**AVIS RELATIF À LA PROTECTION
CONTRE LES EVENTUELS EFFETS NOCIFS ET NUISANCES
PROVOQUÉS PAR LES RAYONNEMENTS NON IONISANTS
GÉNÉRÉS PAR DES ANTENNES ÉMETTRICES STATIONNAIRES**

Commune : CHIMAY - Exploitant : ORANGE

Référence exploitant : 114C1_1/32114C1_1/42114C1_1/52114C1_1

Rapport n° 1061 / 2025

Figure 1 : Vue en plan des lieux de séjour et des points de contrôle

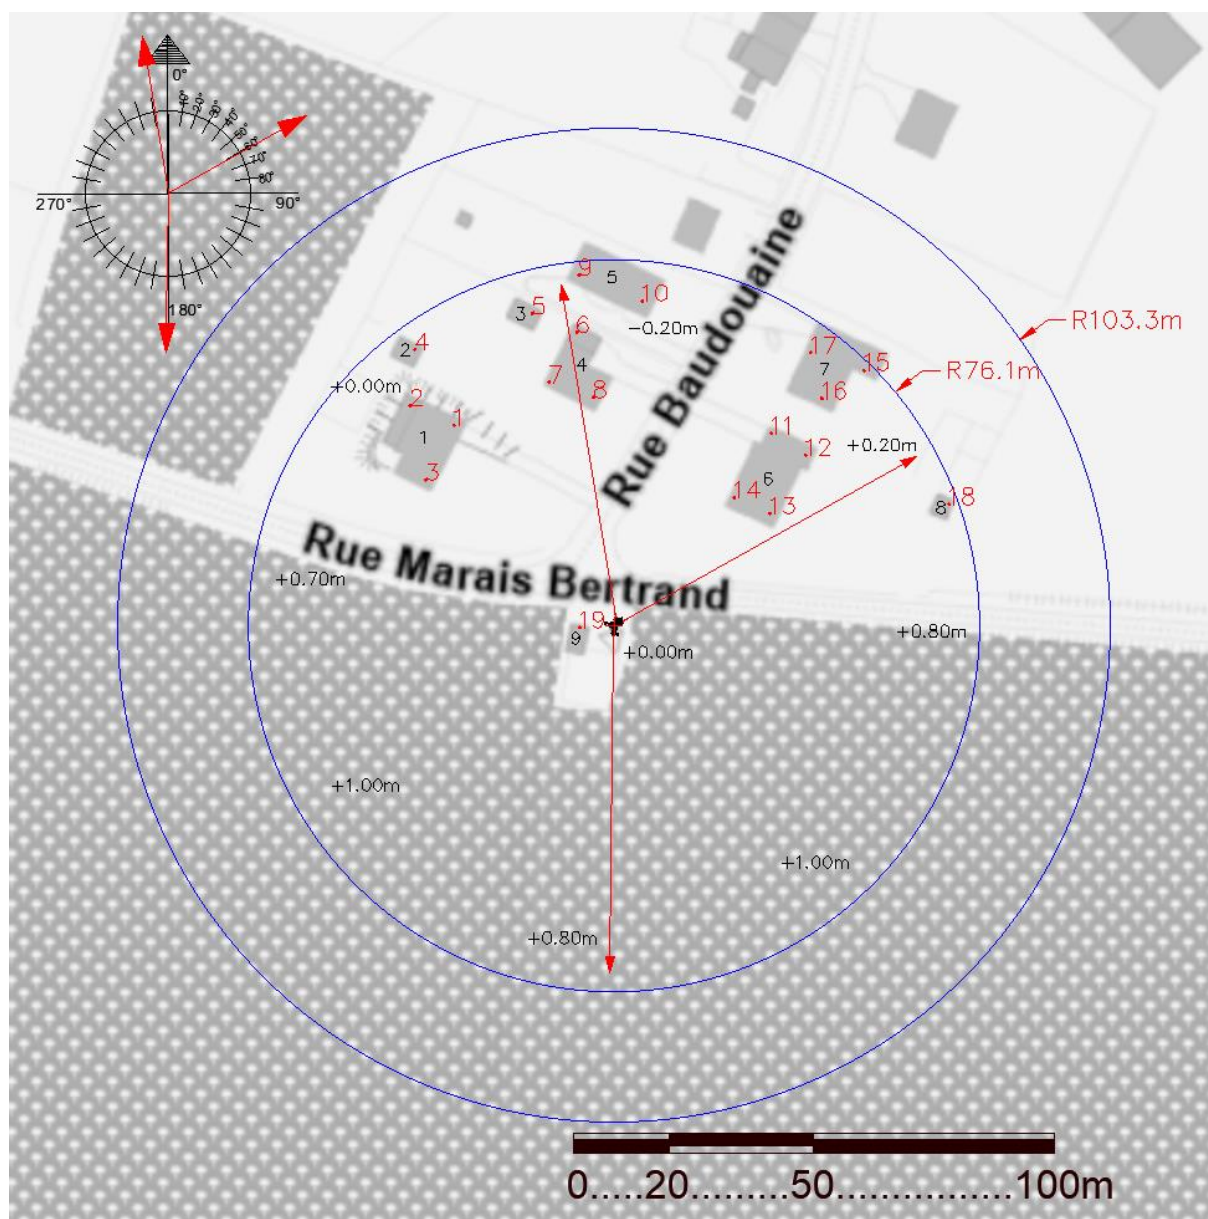
Les fréquences d'émission, la puissance rayonnée par chacune des antennes et leur gain permettent de déterminer le rayon de la zone à analyser. Tout dépassement de la limite par installation est exclu en dehors de cette zone. Le tableau 2 reprend les 35 LS² pour lesquels l'indice d'exposition est le plus élevé. Les différentes colonnes indiquent :

- le numéro du point de contrôle repris sur un des plans de la figure 1;
- le numéro du LS dans lequel se trouve le point de contrôle de la 1^{ère} colonne ;
- l'atténuation d'obstacle prise en compte pour le calcul de l'indice d'exposition dans le LS ;
- le résultat du calcul de l'indice d'exposition.

En ce qui concerne les antennes de l'installation mentionnées dans le tableau 1, la distance maximale à laquelle la limite pourrait être atteinte, à l'extérieur, est égale à 85,3 m. S'il n'y a pas de LS à une distance inférieure, les antennes respectent forcément la limite d'immission.

Dans le cas des LS situés à l'intérieur des bâtiments, une atténuation d'obstacle est prise en compte et il en résulte que la distance maximale à laquelle la limite pourrait être atteinte se réduit à 61,0 m.

Les résultats de l'évaluation décrite au paragraphe 4 indiquent que les antennes émettrices stationnaires de l'installation faisant l'objet du présent avis ne produisent pas, dans un lieu de séjour, un rayonnement électromagnétique maximum supérieur aux limites fixées à l'article 4 du décret.

Figure 2 : Vue en plan des installations d'antennes dans un rayon de 300 mètres autour de l'installation faisant l'objet de la demande d'avis

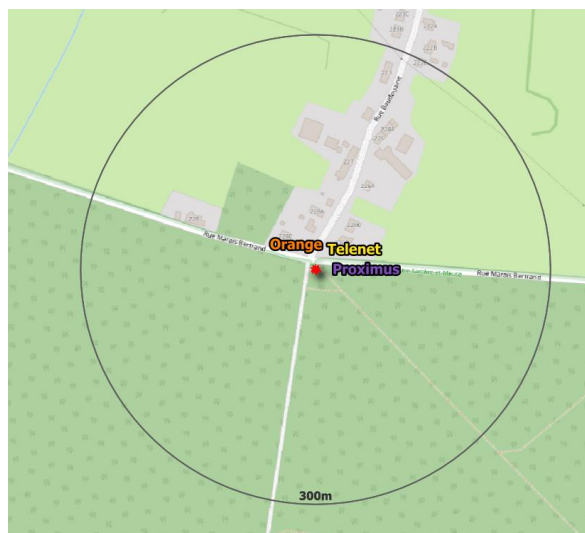
Le plan en projection verticale de la figure 2 indique la localisation des installations d'antennes émettrices stationnaires visées par le décret et situées dans un rayon de 300 mètres autour de l'installation référencée dans le paragraphe 2 et localisée au centre du cercle. Les données de localisation de ces antennes et les avis correspondant sont accessibles via le cadastre en ligne des antennes émettrices stationnaires⁸. Les installations prises en compte dans l'évaluation du respect de la limite cumulative sont les installations d'antennes émettrices déclarées en service par l'exploitant à la date du présent avis, à l'exception de l'installation référencée dans le paragraphe 2 et éventuellement d'autres installations ayant fait l'objet d'une demande d'avis à la même date et qui sont situées à l'intérieur de la zone de 300 mètres de rayon.

- il y a au plus 4 installations d'antennes émettrices stationnaires présentes dans la zone d'évaluation de 300 mètres de rayon représentée dans la figure 2, y inclus l'installation référencée dans le paragraphe 2 : la limite cumulative définie à l'article 4, §2 du décret est nécessairement respectée dans les lieux de séjour à l'intérieur de la zone d'évaluation de 300 mètres de rayon ;

- c) dans tous les autres cas, il a été vérifié que la limite cumulative définie à l'article 4, §2 du décret n'est pas dépassée dans les lieux de séjour sur base du nombre d'installations localisées dans la zone d'évaluation de 300 mètres de rayon représentée dans la figure 2, de leur localisation ainsi que des données inscrites dans la figure 1 et au paragraphe 4 du présent avis et dans les avis attestant le respect de la limite par installation ou de la limite abrogée de 3 V/m relatifs aux autres installations reprises dans la figure 2.

Compte tenu des considérations ci-dessus, il apparaît que l'intensité du rayonnement électromagnétique généré, dans les lieux de séjour situés dans un rayon de 300 mètres autour de l'installation référencée dans le paragraphe 2, par l'ensemble des antennes émettrices stationnaires de l'ensemble des exploitants du même site d'antennes émettrices stationnaires respecte la limite fixée à l'article 4, § 2 du décret.
